# B 293, Ortsumgehung Jöhlingen

Darstellung der Änderungen in Unterlage 5 Blatt 3a (nur nachrichtlich)

05 Lageplan Blatt 3 Deckblatt a:

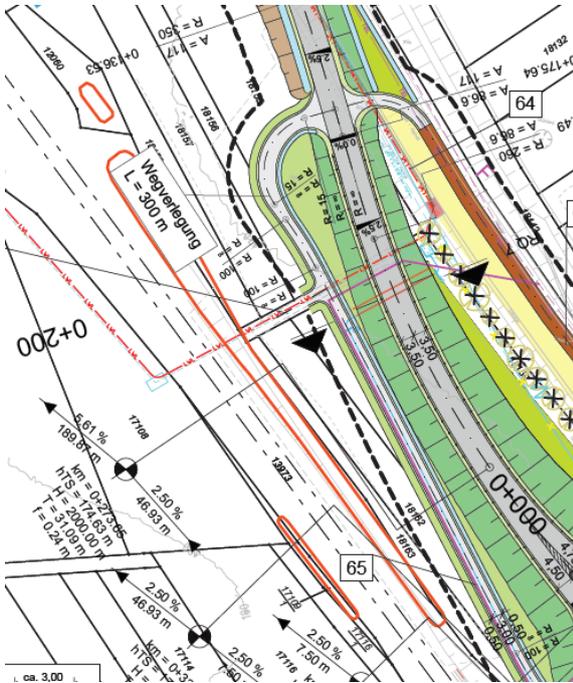
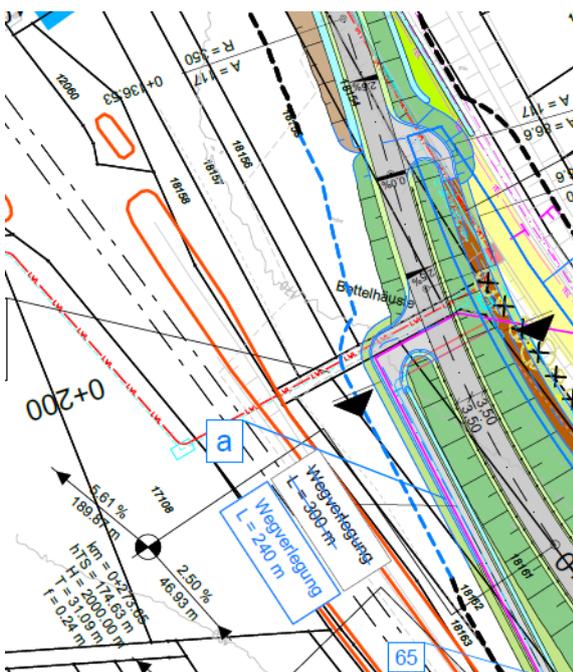
Einmündung des Wirtschaftswegs westlich L 559n um ca. 45 m nach Süden verschoben, damit geringerer Eingriff in die für das Feuerwehrhaus vorgesehene Fläche.

5 Lageplan Blatt 3 Deckblatt a:

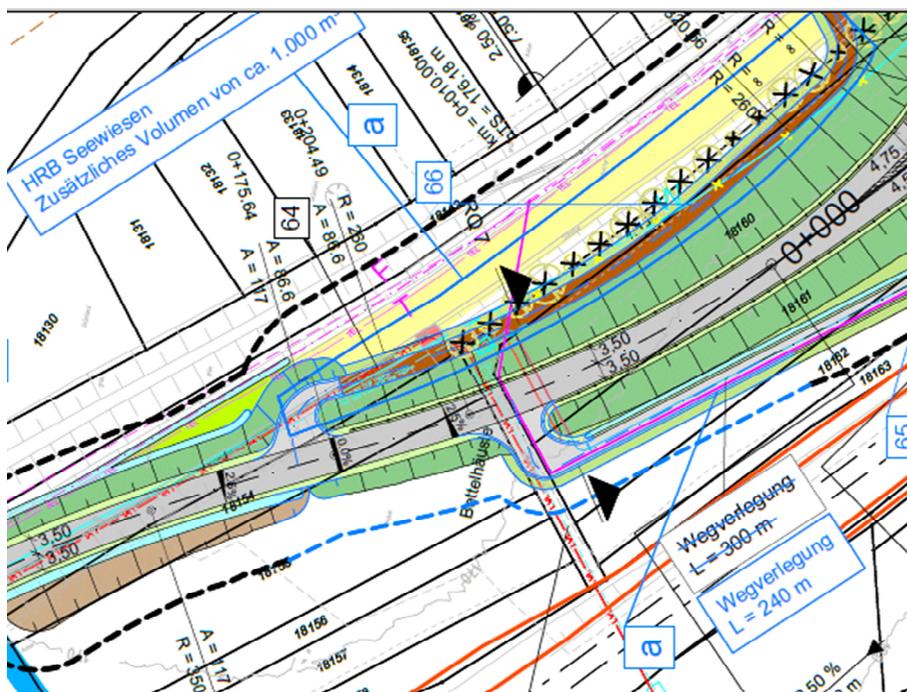
Der Ausgleich für den Retentionsraumverlust des HRB Seewiesen ist in Abstimmung mit der Gemeinde im Bereich der vorhandenen Dammscharte zwischen dem HRB und der L 559n vorgesehen. Die Überlaufschwelle wird angepasst bzw. verlegt. Der Wirtschaftsweg östlich der L 559n wird an den Rand der Erweiterungsfläche verschoben.
